## Numero FAQ – 24-006

### Prescrizioni antincendio AICAA, edizione 2015

#### Prescrizioni: 24-15 Impianti termotecnici

**Tema:** Distanze di sicurezza e pareti dietro agli aggregati di combustione

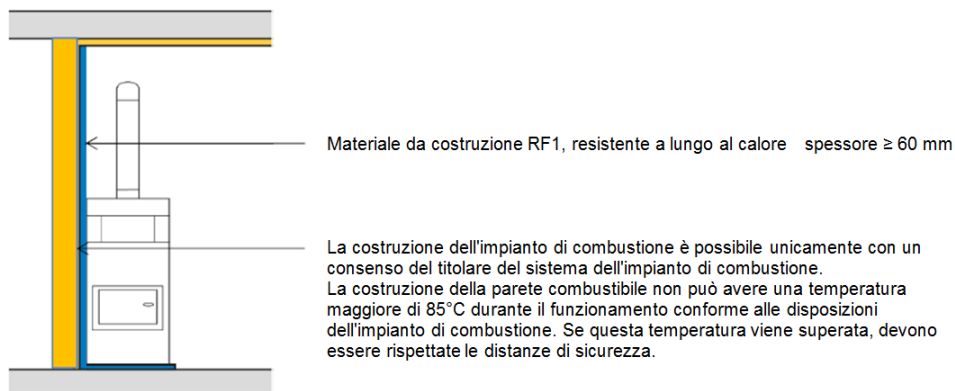
La direttiva della protezione antincendio 24-15 "Impianti termotecnici" fa la seguente affermazione alla cifra 3.11, capoverso 5: -Le distanze di sicurezza devono essere rispettate anche verso le parti della costruzione con materiali da costruzione RF1, che non sono resistenti a lungo al calore o che presentano uno spessore inferiore a 60 mm.-

Di conseguenza gli aggregati di combustione possono essere annessi direttamente alle parti della costruzione in materiali da costruzione RF1, che sono resistenti a lungo al calore o che presentano uno spessore superiore a 60 mm?

Si deve rispettare almeno la metà della distanza di sicurezza (DPA 24-15, cifra 3.11, cpv. 6). Distanze inferiori, oppure la costruzione dell'aggregato di combustione direttamente annesso, sono possibili unicamente con un consenso del titolare del sistema. Ulteriori requisiti oppure requisiti più rigorosi da parte del titolare del sistema, menzionati sulla dichiarazione di prestazione (DoP) o sulle istruzioni per l'installazione, devono essere rispettati; inoltre è da osservare lo schizzo sottostante.
